Verslag huishoudelijke elektrische installatie op laagspanning en zeer lage spanning

Referentie: **008-20261103-03**	Datum controle: **03/11/2026**
Keurder: **008**

Eigenaar:	**Bruno Mortelmans**	EAN-code:	**541448860006708690**
Adres installatie:	**Tremelobaan 68 bus 7, 3140 - Keerbergen**	Nummer teller(s):	**1SAG1100780499**
		Distributienetbeheerder installatie:	**Fluvius**
Datum uitvoering installatie:	☐ Vóór 01/10/1981 ☑ Tussen 01/10/1981 en 01/06/2020 ☐ Vanaf 01/06/2020		
Type:	☑ Wooneenheid ☐ Niet-huishoudelijk ☐ PV ☐ Batterij ☐ Laadpaal

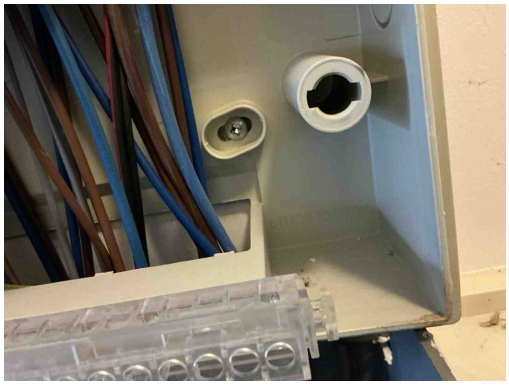
B17 - De voedingsspanning is niet op elk bord vermeld (Boek 1: 3.1.3.3).
Opmerking: Oa bord 1

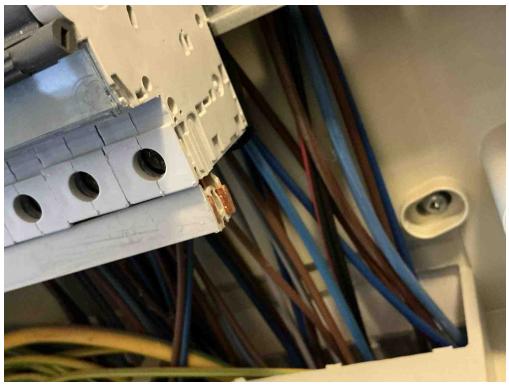
T21a - Het elektrisch materieel is niet geplaatst volgens de voorschriften van de fabrikant/ regels van goed vakmanschap. (Boek 1: 1.4.1.3) Oa ophangvijzen elektrisch verdeelbord niet afgedekt. Zie klasse II toestel.
Opmerking: Oa bord 1

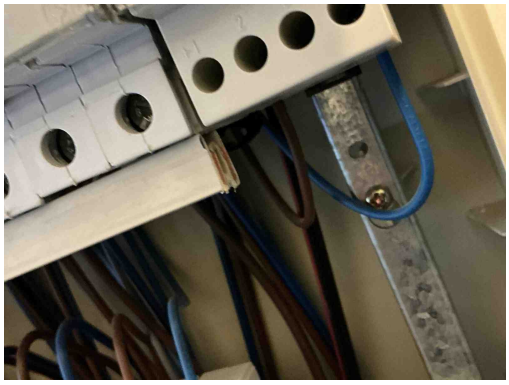
T21b - Het elektrisch materieel is niet geplaatst volgens de voorschriften van de fabrikant/ regels van goed vakmanschap. (Boek 1: 1.4.1.3) Oa kamgeleider niet afdoende afgedekt aan uiteiden. Zie kans op rechtstreekse aanraking plaatsingsfiche fabrikant.
Opmerking: Oa bord 1

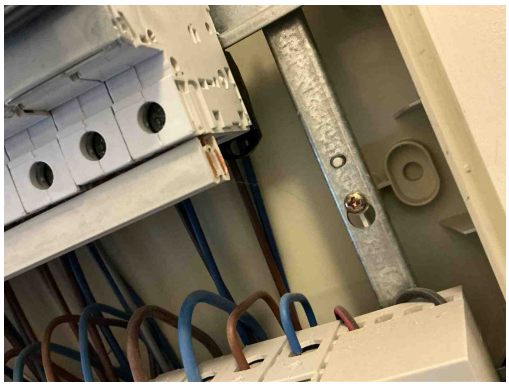
T21b - Het elektrisch materieel is niet geplaatst volgens de voorschriften van de fabrikant/ regels van goed vakmanschap. (Boek 1: 1.4.1.3) Oa kamgeleider niet afdoende afgedekt aan uiteiden. Zie kans op rechtstreekse aanraking plaatsingsfiche fabrikant.
Opmerking: Oa bord 1

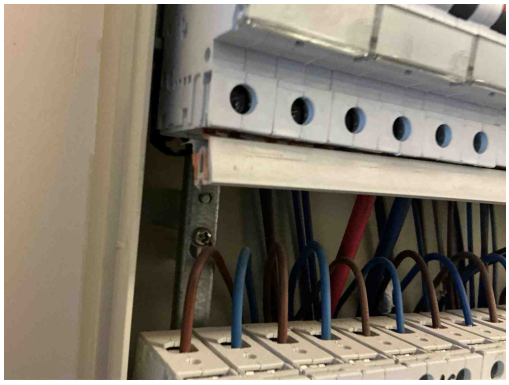
T21b - Het elektrisch materieel is niet geplaatst volgens de voorschriften van de fabrikant/ regels van goed vakmanschap. (Boek 1: 1.4.1.3) Oa kamgeleider niet afdoende afgedekt aan uiteiden. Zie kans op rechtstreekse aanraking plaatsingsfiche fabrikant.
Opmerking: Oa bord 1

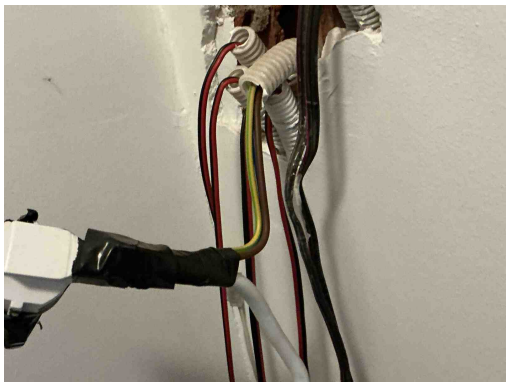
T21b - Het elektrisch materieel is niet geplaatst volgens de voorschriften van de fabrikant/ regels van goed vakmanschap. (Boek 1: 1.4.1.3) Oa kamgeleider niet afdoende afgedekt aan uiteiden. Zie kans op rechtstreekse aanraking plaatsingsfiche fabrikant.
Opmerking: Oa bord 1

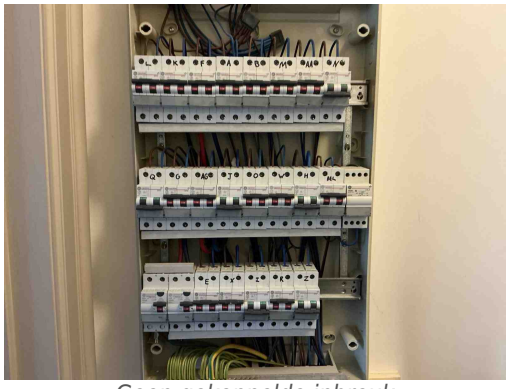
C21 - Het gebruik van geleiders van het type VOB, zonder bijkomende afscherming is niet toegestaan (Boek 1: 5.2.9.6).
Opmerking: Oa berging,
